改善箇所説明図

バキュームポンプの
ロータおよびブレード

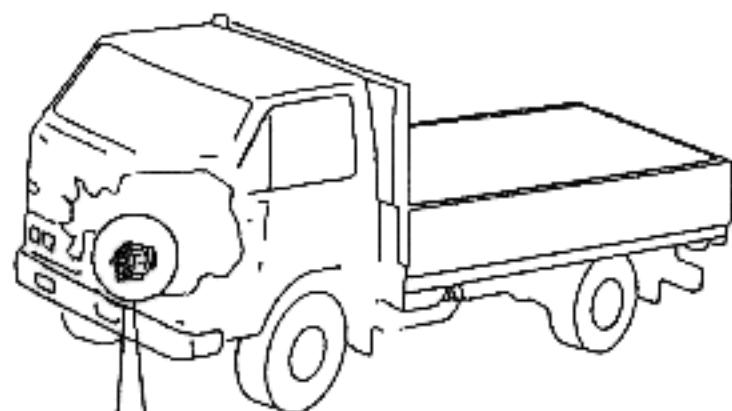
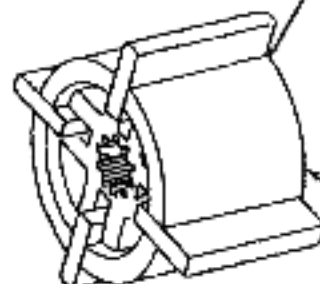
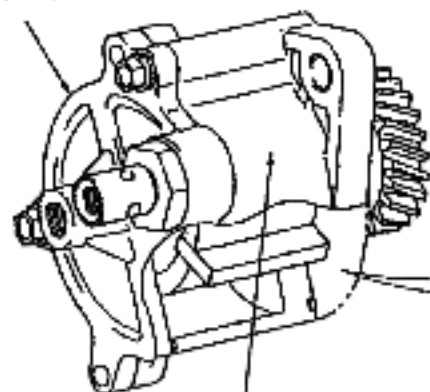
ロータのブレード（羽根）保持溝に加工の不適切なものがあり、このままの状態で使用が続けると、カーボン製ブレードが摩耗し、最悪の場合、破損して通常の踏力ではブレーキの効きが悪くなるおそれがある。

全車両、バキュームポンプのロータを良品と交換するとともに、ブレードを新品と交換する。

識別：改善済車両にはバキュームポンプ
側面に黄色ペイントを塗布する。
